改善箇所説明図

改善の内容

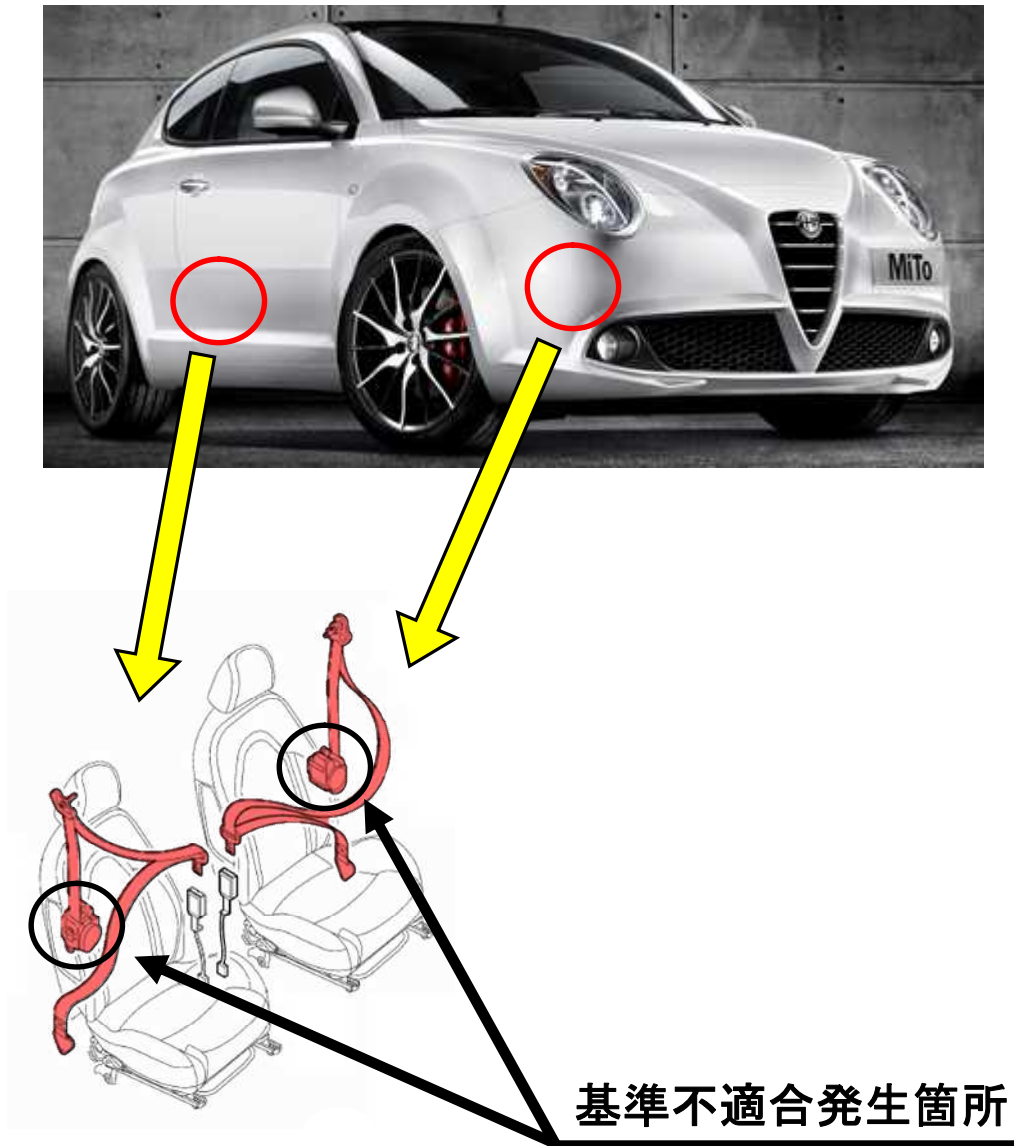
フロントシートベルトにおいて、シートベルトプリテンショナーの製造が不適切なため、ガス発生装置が正しく組み付けられていないものがある。そのため、衝突時にプリテンショナーが作動した際、ガス発生装置の容器が内張りを破って車室内に飛び出し、最悪の場合、乗員が負傷するおそれがある。

全車両、シートベルト(左、又は左右)を良品と交換する。

識別：助手席側ドアストライカー上部固定ボルト頭部に黄色ペイントを塗布する。
